# Bulletin technique SKF n°57

## VKJC 1045/1046/5205/5208 – Remplacement obligatoire du kit d'arbre de liaison avec le kit de transmission

VW Multivan V, Transporter V

Photo 1

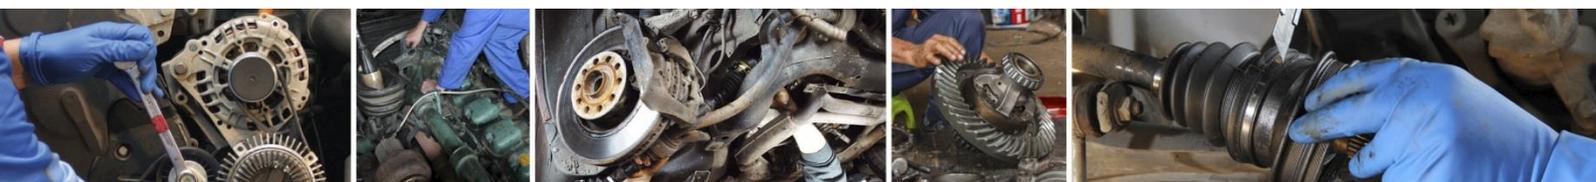
Il existe des dysfonctionnements de la transmission sur les applications ci-dessous, les problèmes sont dus aux dentures de la boîte de vitesse qui peuvent provoquer une usure.

Le problème persistera si l'arbre de transmission est remplacé sans un nouvel arbre de liaison. En effet, les cannelures de l'arbre de liaison usé présenteront une tolérance trop importante, provoquant ainsi l'usure prématurée de l'arbre de transmission.

Par conséquent, pour une réparation complète et professionnelle, SKF propose deux kits et recommande de remplacer l'arbre de transmission et l'arbre de liaison.
